Věc: **Vysvětlení zadávací dokumentace – IXX.**

Nadlimitní veřejná zakázka na stavební práce s názvem „**Sanace, rekultivace a revitalizace území po těžbě štěrkopísku u Hlučína – I. etapa**“, zadávaná dle zákona č. 134/2016 Sb., o zadávání veřejných zakázek, ve znění pozdějších předpisů (dále jen „zákon ZVZ“), druhem zadávacího řízení – otevřené řízení, zveřejněná ve Věstníku VZ dne 19. 2. 2018, s Evidenčním číslem zakázky Z2018-005546.

Dotaz č. 136 – SO 356 c – Opevnění břehů jezera - Typ 2 - Oblázková pláž

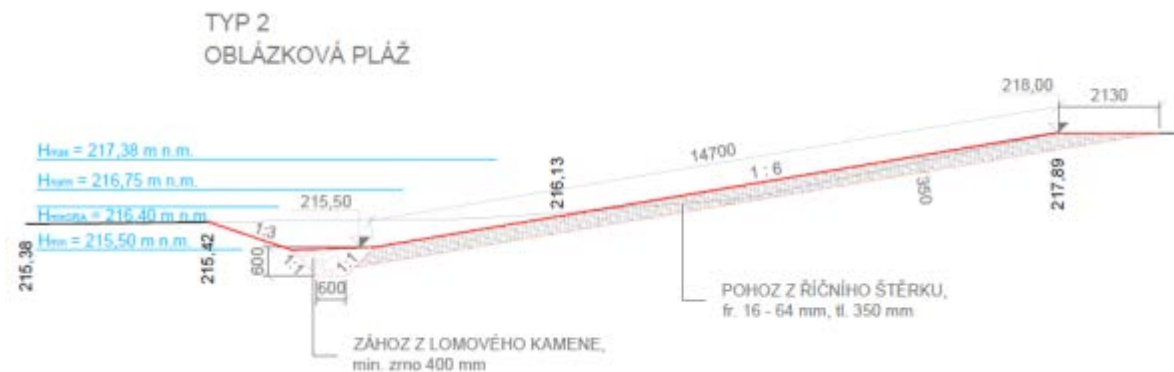
Kontrolou projektové dokumentace a soupisu prací byl zjištěn rozdíl v popisu položky č. 2.

V technické zprávě se uvádí:

Jedná se o **oblázkovou pláž tvořenou pohozením z říčního štěrku** tloušťky 0,35 m frakce 16-64. Říční štěrk lze z důvodu zvýšení biodiverzity břehové linie prosypat jemnozrnným materiálem (štěrkodrtí).

D	4	Vodorovné konstrukce				0,00
2	K	464541111	Pohoz ze štěrkodrti zrno do 63 mm z terénu	m3	5 950,000	0,00

Ve výkresové části „SO356_04_VPR na sucho“ je uvedeno:

Uchazeč žádá zadavatele o stanovení, jaký materiál má být v položce 2 oceněn, případně žádáme o opravu položky v soupise prací.

Odpověď k dotazu č. 133-137

Vysvětlení a případné doplnění zadávací dokumentace zadavatel poskytne bezodkladně po ukončení jednání k předmětné problematice vedené s projektantem. S ohledem na předpoklad, že není v možnostech zadavatele vysvětlení poskytnout v zákonné lhůtě 3 pracovních dnů, zadavatel současně s odpovědí prodlouží adekvátně lhůtu pro podání nabídek.
